Verbandsgemeinde Diez

1. Fortschreibung des Flächennutzungsplanes

**Beteiligung gem.
§ 4 Abs. 1 BauGB**

**Beschlussfassung über die Abwägung der Stellungnahmen
durch den Verbandsgemeinderat der Verbandsgemeinde Diez
in der Sitzung am
25.09.2025**

Gemeinbedarfsfläche Schule

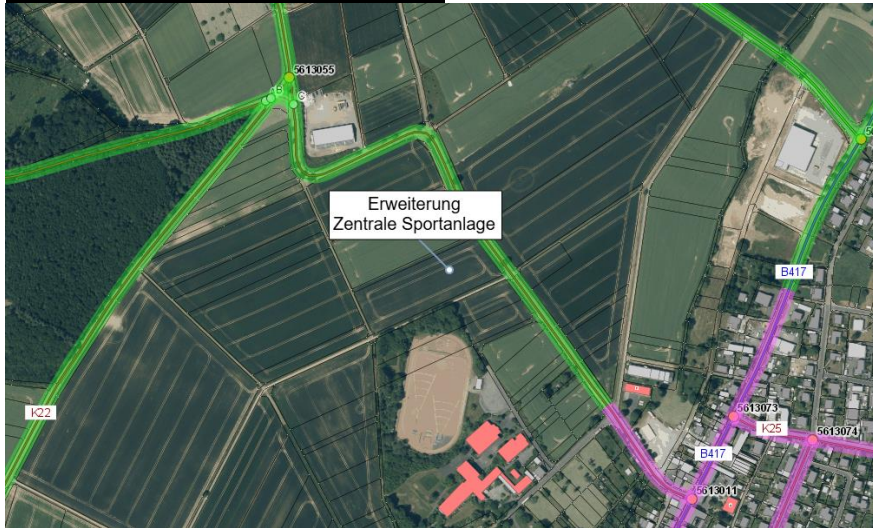
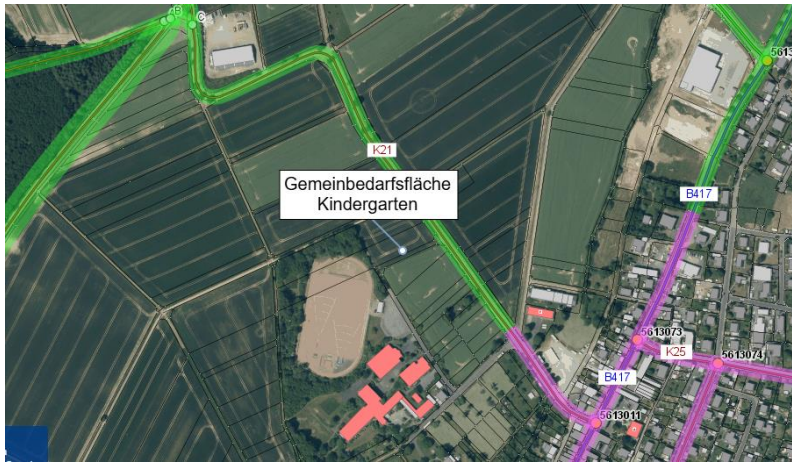
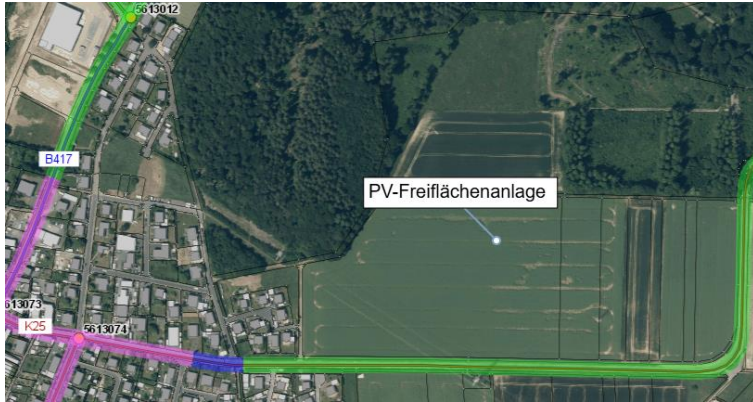
Geplant ist die Ausweisung einer Gemeinbedarfsfläche für den geplanten Neubau einer Schule auf bisher landwirtschaftlich genutzten Flächen.

Das Plangebiet befindet sich nicht direkt im Bereich klassifizierter Straßen und wird über Stadtstraßen verkehrlich erschlossen.

Im Hinblick auf die benachbarte B 417 und die L 318 sowie dem daraus resultierenden Verkehrslärm hat die Stadt Diez durch entsprechende Festsetzungen in der Planurkunde bzw. in den textlichen Festsetzungen zum o.a. Bebauungsplan den Erfordernissen des § 1 Abs. 5 i.V.m. § 9 Abs. 1 Nr. 24 BauGB zum Schutz vor schädlichen Umwelteinwirkungen im Sinne des Bundesimmissionsschutzgesetzes sowie zum Schutz vor solchen Einwirkungen oder zur Vermeidung bzw. Minderung solcher Einwirkungen für die zu treffenden baulichen und sonstigen technischen Vorkehrungen im Innen- und Außenwohnbereich in ausreichendem Maße Rechnung zu tragen.

Die B 417 weist in diesem Bereich eine Verkehrsbelastung von 4340 Kfz/24h auf. Die K 21 weist in diesem Bereich eine Verkehrsbelastung von 594 Kfz/24h auf. Der Landesbetrieb Mobilität Diez ist in einem entsprechenden Bebauungsplanverfahren zu beteiligen.	
IV.	<u>Ortsgemeinde Holzappel/Langenscheid</u> <u>PV-Freiflächenanlage</u>  Geplant ist die Ausweisung einer Sonderbaufläche mit der Zweckbestimmung „Photovoltaik“ auf bisher landwirtschaftlich genutzten Flächen. Das Plangebiet befindet sich nordöstlich der Ortslage Holzappel direkt an der freien Strecke der K 25. Wir bitten die nachfolgend aufgeführten straßenrechtlichen und verkehrstechnischen Belange zu berücksichtigen:	Die Erschließung wird im entsprechenden Bebauungsplanverfahren konkretisiert und die nebenstehenden Punkte entsprechend behandelt/ berücksichtigt. Es wird zudem ein Hinweis zur Beachtung der straßenrechtlichen und verkehrstechnischen Belange in Kapitel 7 aufgenommen. Es erfolgt eine erneute Beteiligung im Rahmen des Bebauungsplanverfahrens.

beigelegt. Die Verkehrsbelastung wird dem Hinweis beigelegt.

Es erfolgt eine erneute Beteiligung im Rahmen des Bebauungsplanverfahrens.

Bauleitplanung in eigener Verantwortung zu erbringen. Sie trägt die Gewähr für die Richtigkeit der schalltechnischen Beurteilung. Die Stadt Diez hat mit der Festsetzung bzw. Durchführung der infolge der Bauleitplanung erforderlichen Lärmschutzmaßnahmen auch sicher zu stellen, dass der Straßenbaulastträger bei einem künftigen Neubau oder der wesentlichen Änderung der Bundes-/Landesstraße nur insoweit Lärmschutzmaßnahmen zu betreiben hat, als diese über das hinausgehen, was die Stadt im Zusammenhang mit der Bauleitplanung bereits hätte regeln müssen. Die B 417 weist in diesem Bereich eine Verkehrsbelastung von 18706 Kfz/24h auf. Die L 318 weist in diesem Bereich eine Verkehrsbelastung von 6731 Kfz/24h auf.	
II.	<u>Ortsgemeinde Holzappel</u> <i><u>Erweiterung Zentrale Sportanlage</u></i> 	Die Erschließung wird im entsprechenden Bebauungsplanverfahren konkretisiert und die nebenstehenden Punkte entsprechend behandelt/ berücksichtigt. Der nebenstehende Hinweis, dass die verkehrliche Erschließung grundsätzlich über die vorhandene Gemeindestraße „Schulstraße“ zu erfolgen hat, wird in der Begründung der FNP-Fortschreibung unter dem Punkt 5.2.2 ergänzt. Die nebenstehenden Hinweise werden zudem in Kapitel 7 aufgenommen. Es erfolgt eine erneute Beteiligung im Rahmen des Bebauungsplanverfahrens.

PV-Freiflächenanlage

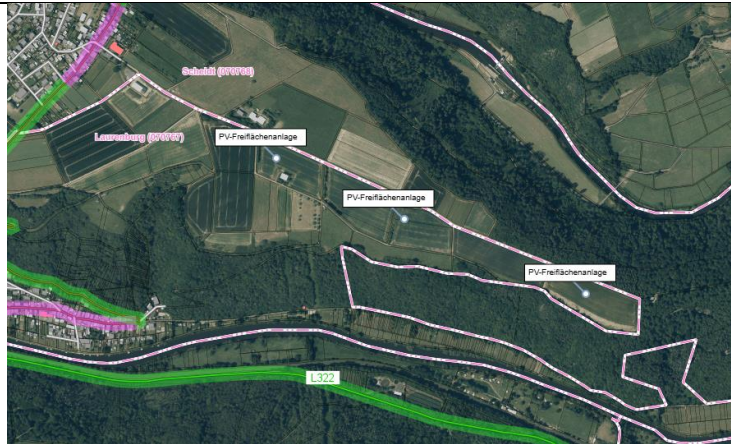
Geplant ist die Ausweisung einer Sonderbaufläche mit der Zweckbestimmung „Photovoltaik“ auf bisherigen Grünlandflächen.

Das Plangebiet befindet sich nicht direkt an Straßen des überörtlichen Verkehrs.

Die verkehrliche Erschließung soll über einen Wirtschaftsweg erfolgen, der über den Siedlungskörper Dörnberg-Hütte unmittelbar zur B 417 führt.

Während im Bereich von Ortsdurchfahrten von Bundes-, Landes- und Kreisstraßen die Anlage von Zufahrten Teil des Gemeindegebrauchs ist, ist die Anlage bzw. Nutzung von Zufahrten **außerhalb der geschlossenen Ortslage** nicht mehr dem Gemeindegebrauch zugeordnet, sondern als Sondernutzung zu betrachten. Dies regelt § 41 in Verbindung mit § 43 des Landesstraßengesetzes (LStrG).

Hintergrund dieser Vorschrift ist, dass für die freien Strecken der klassifizierten Straßen grundsätzlich deren Verbindungsfunktion sowie ein reibungsloser und sicherer Verkehr gewährleistet werden soll, der durch Zufahrten beeinträchtigt werden könnte.

Unmittelbare und mittelbare Zufahrten im Außenbereich zu klassifizierten Straßen, die der Erschließung baulicher Anlagen dienen, führen wegen Ein- und Ausfahrverkehr typischerweise zu Verkehrsfährdungen und zu Erschwerungen des Verkehrsflusses. Demzufolge bedürfen solche Zufahrten an der freien Strecke der Erlaubnis der Straßenbaubehörde. Dies gilt auch für die Benutzung vorhandener Wirtschaftswege, wenn diese einem höheren oder andersartigen Verkehr eröffnet werden sollen. Zudem sei darauf verwiesen, dass bei der detaillierten Ausarbeitung des entsprechenden Bebauungsplanes für das Plangebiet die konkrete verkehrliche Erschließung darzustellen ist. Eventuell erforderliche Änderungen im Einmündungsbereich Bundesstraße/Wirtschaftsweg sind hinsichtlich der Lage und näheren technischen Ausgestaltung, insbesondere bezüglich der Längsneigung, Anbindungsradien, Sichtflächen, Entwässerung etc. rechtzeitig vorher unter Vorlage geeigneter Planunterlagen mit dem Landesbetrieb Mobilität Diez abzustimmen. Für die Erteilung der erforderlichen Sondernutzungserlaubnis ist rechtzeitig vor Baubeginn ein entsprechender Antrag durch den Bauherrn/Investor beim Landesbetrieb Mobilität Diez zu stellen. Diese Antragstellung entfällt, sofern der Landesbetrieb Mobilität Diez in einem Bauantragsverfahren für die Errichtung der PV-Freiflächenanlage beteiligt wird. In diesem Fall wird die Sondernutzung im Rahmen des Beteiligungsverfahrens ausgesprochen.

nebenstehenden Punkte entsprechend behandelt/berücksichtigt.

Die nebenstehenden Hinweise werden zudem in Kapitel 7 aufgenommen.

Es erfolgt eine erneute Beteiligung im Rahmen des Bebauungsplanverfahrens.

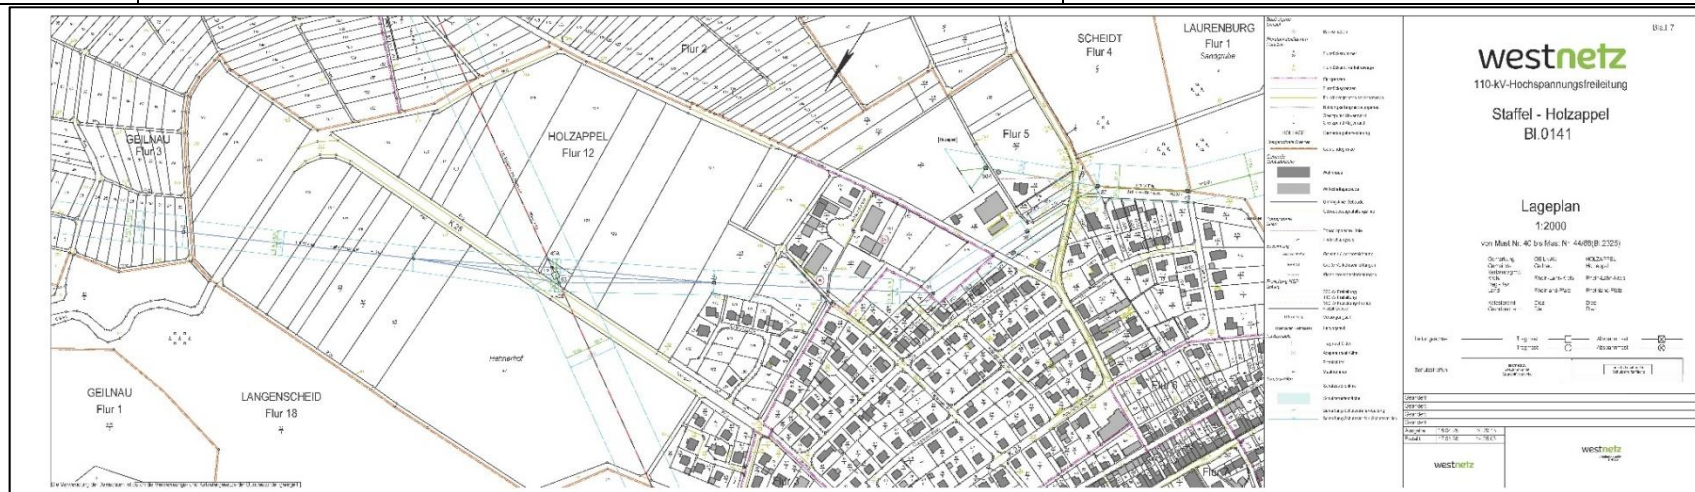
betreten werden dürfen. Im Schutzstreifen ist die Errichtung von Bauwerken unstatthaft. Bäume und Sträucher dürfen die Leitungen nicht gefährden, auch Montage- und Unterhaltungsarbeiten sowie Arbeitsfahrzeuge nicht behindern. Entfernung und Kurzhaltung der die Leitung gefährdenden Bäume und Sträucher ist zulässig, auch soweit sie in die Schutzstreifen hineinragen. Die Ausübung dieses Rechts kann einem Dritten übertragen werden. Leitungsgefährdende Verrichtungen ober- und unterirdisch müssen unterbleiben. Sollten höher wachsende Bäume nachträglich in den Randbereichen der Schutzstreifen bzw. außerhalb der Schutzstreifen angepflanzt werden, besteht die Gefahr, dass durch einen eventuellen Baumumbruch v. g. Hochspannungsfreileitung beschädigt wird. Es können demzufolge in solchen Fällen nur Bäume und Sträucher angepflanzt werden, die in den Endwuchshöhen gestaffelt sind. Für die Bereiche des Flächennutzungsplanes haben wir Bestandschutz. Alle Planungsmaßnahmen im Bereich der Hochspannungsleitung sind rechtzeitig mit uns abzustimmen. Insbesondere sind die in den DIN VDE-Bestimmungen festgelegten Mindestabstände einzuhalten. Darüber hinaus ist bei der Errichtung einer Photovoltaikanlage noch Folgendes zu berücksichtigen: Die Photovoltaikanlagen sind so anzuordnen, dass die Hochspannungsfreileitungsmaste auch weiterhin mit schwerem Gerät erreichbar bleiben. Durch den Bau einer Photovoltaikanlage mit der dazugehörigen Zuananlage wird die Erreichbarkeit der Hochspannungsfreileitung und der Maste stark eingeschränkt. Je nach Geländetopografie kann es

deshalb erforderlich werden, zusätzliche Tore mit Schlüsselkästen zu installieren. Außerdem kann dies dazu führen, dass die Grundstücke nicht optimal mit Photovoltaikanlagen bestückt werden können. Um elektrische Aufladungen zu vermeiden, sind alle an der Photovoltaikanlage befindlichen metallenen Objekte in einen umfassenden Potentialausgleich entsprechend DIN VDE 0100 Teil 410/540 und DIN VDE 0185 (vgl. auch ENV 61024-1) einzubeziehen. Anfallende Kosten für notwendig werdende Schutzmaßnahmen gehen zu Lasten des Grundstückseigentümers/des Bauherrn. Wir gehen davon aus, dass die komplette Trägerkonstruktion einschl. Rahmen etc. in einen umfassenden Potentialausgleich - wie oben erläutert - einbezogen und ausreichend geerdet wird. Ob eine Beeinträchtigung der Photovoltaikanlagen durch die elektrischen und magnetischen Felder der Hochspannungsfreileitung möglich ist, kann von unserer Seite nicht beurteilt werden. Wir bitten Sie, dies mit den Herstellern der Anlagen im Vorfeld abzustimmen. Die Schattenbildung durch eine Hochspannungsfreileitung kann u. E. nach vor Ort eingeschätzt werden. Außerdem besteht die Möglichkeit, die abgeschatteten Flächen anhand des Sonnenverlaufs zu berechnen und die Ertragsminderung zu bestimmen. In diesem Zusammenhang möchten wir jedoch noch auf Folgendes hinweisen: Insbesondere bei Autohäusern kommt es regelmäßig zu Beschwerden durch herabfallenden Vogelkot auf Fahrzeuge. – Diese Fahrzeuge müssen dann gereinigt werden.

Hier sehen wir zumindest partiell langfristig die Beeinträchtigung einer Photovoltaikanlage unter einer Hochspannungsfreileitung. Unter den Leiterseilen einer Hochspannungsfreileitung ist mit Vogel-schlag und Eisabwurf zu rechnen. Wir empfehlen deshalb, die Photovoltaik-elemente nicht unterhalb der Hochspannungsfreileitung zu planen. Falls die technischen Randbedingungen die Errichtung einer Photovoltaikanlage erlauben, wird der Abschluss einer Vereinbarung - wie oben bereits erläutert - erforderlich. In dieser Vereinbarung wird u. a. Folgendes stehen: "Dem Grundstückseigentümer ist bekannt, dass die Westnetz GmbH auf Grund der ihr zustehenden Dienstbarkeit die Errichtung der baulichen Anlage nicht zu dulden braucht. Die Westnetz GmbH ist gleichwohl bereit, dem Grundstückseigentümer die Errichtung der baulichen Anlage auf einem mit der Dienstbarkeit belasteten Grundstücksteil zu genehmigen, sofern ihr hierdurch keine weitergehenden Haftungsrisiken auferlegt werden. Der Grundstückseigentümer verzichtet daher bei eintretenden Schäden an der baulichen Anlage auf alle Schadensersatz- und Entschädigungsansprüche, die sich aus dem Bau, dem Vorhandensein, dem Betrieb und der Unterhaltung der Leitung ergeben können, sofern der Schadenseintritt nicht auf einer vorsätzlichen Schädigungshandlung der Mitarbeiter der Westnetz GmbH beruht. Der Grundstückseigentümer wird die Westnetz GmbH insoweit auch von allen Ansprüchen Dritter freistellen." Abschließend bitten wir Sie, uns weiterhin am Verfahrensablauf zu beteiligen. Die für die Abwicklung dieses Geschäftsvorfalles erforderlichen Daten werden von der Westnetz GmbH im Sinne der Datenschutzgesetze in der jeweils gültigen Fassung erhoben, verarbeitet und genutzt.

Die Hochspannungsfreileitung der Westnetz GmbH wird in der Planzeichnung auf der Fläche der PV-Freiflächenanlage Holzappel/ Langenscheid eingezeichnet.
